製品仕様に関するお知らせ

日頃より弊社製品のご愛用を賜り、誠にありがとうございます。
このたび、ＡＳ３９３５使用　雷センサーモジュール(通販コード K-08685)におきまして、下記の仕様変更を実施いたします。
ご使用の皆様には多大なるご迷惑をお掛けいたします事、謹んでお詫び申し上げます。

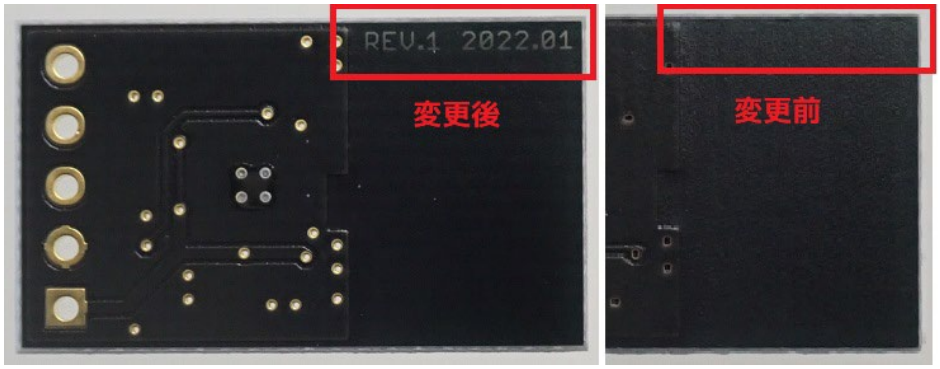
変更内容
I^2Cターゲット（デバイス）アドレスを、0x00から0x03に変更します。

影響
I^2C ターゲット（デバイス）アドレスが変更となることで、従来アドレスを想定したプログラム（コントローラ）での通信ができなくなります。

対象製品
次回製造ロットより
変更後の製品は、基板上に改版情報および日付（REV.1 2022.01）が表記されます。
